Autorité environnementale

Avis délibéré de l'Autorité environnementale sur le projet de création de ZAC de la gare des Ardoines à Vitry-sur-Seine (94)

n°Ae: 2012-09

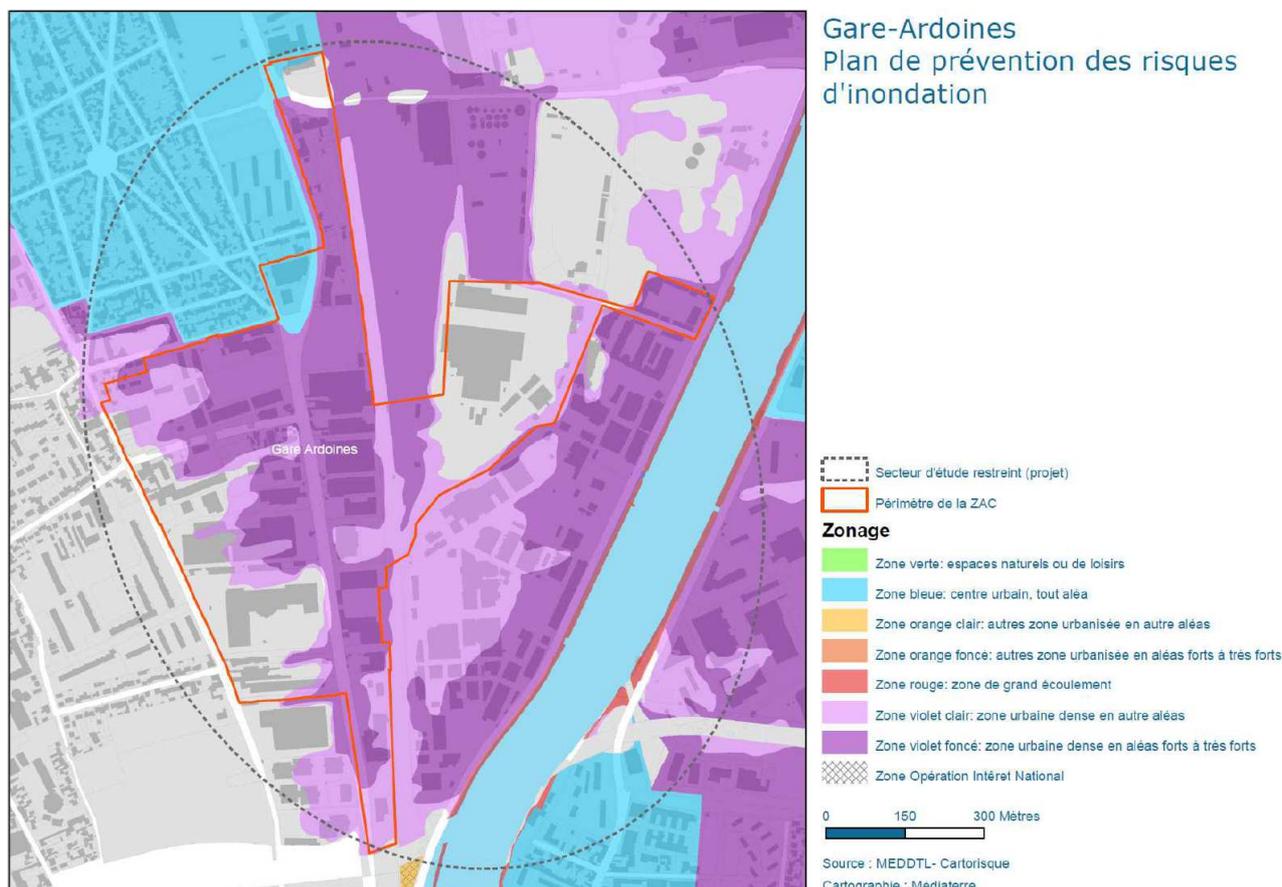
Le projet de ZAC est situé sur des terrains soumis à un risque d'inondation fort ou très fort sur une grande partie. La figure ci-dessous présente les niveaux de submersion lors d'une crue de type 1910 : les zones mauve clair correspondent à une submersion inférieure à 1 m et les zones violettes à 1 à 2 m. Les prescriptions que doivent respecter les constructions dans ces zones sont indiquées dans le dossier.

L'étude d'impact mentionne que les hauteurs d'eau pourraient atteindre plus de 2 m dans certains secteurs en cas de crue centennale, pour des durées de submersion de 3 à 7 jours en moyenne, avec des zones inondées plus de 8 jours dans certains quartiers.

Carte des risques technologiques

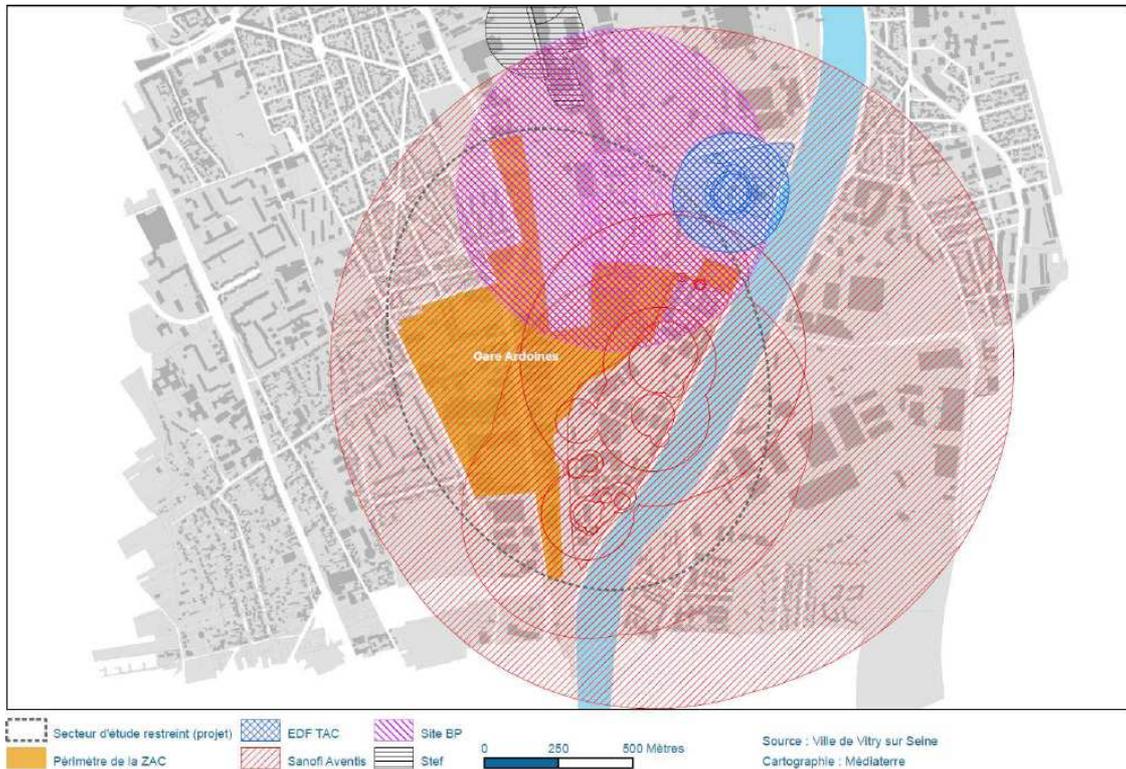
L'étude d'impact ne décrit pas précisément l'activité et le risque découlant de chacun de ces quatre sites. Concernant DELEK, les risques mentionnés sont un risque d'explosion et un risque d'incendie. En toute rigueur, il conviendrait d'évoquer le risque de surpression consécutif à une explosion et le risque thermique consécutif à un incendie pour DELEK, les TAC EDF, et Sanofi Aventis, ce dernier étant aussi la source d'un risque toxique.

L'Ae recommande de compléter l'état des lieux relatif aux risques technologiques en décrivant :

- pour chacun des quatre établissements concernés, les activités et produits générant un risque,
- les possibilités de re-localisation du dépôt pétrolier et son calendrier actuel,
- les instances de concertation existantes et, si elle existe, leur contribution au projet de ZAC,
- les étapes administratives ou opérationnelles à franchir pour permettre la réalisation de la ZAC : révision du plan de prévention des risques technologiques (PPRT) actuellement en cours et qui devrait introduire de nouvelles contraintes, révisions ultérieures, réorganisations des établissements à risque et évolution subséquente des aléas, etc.
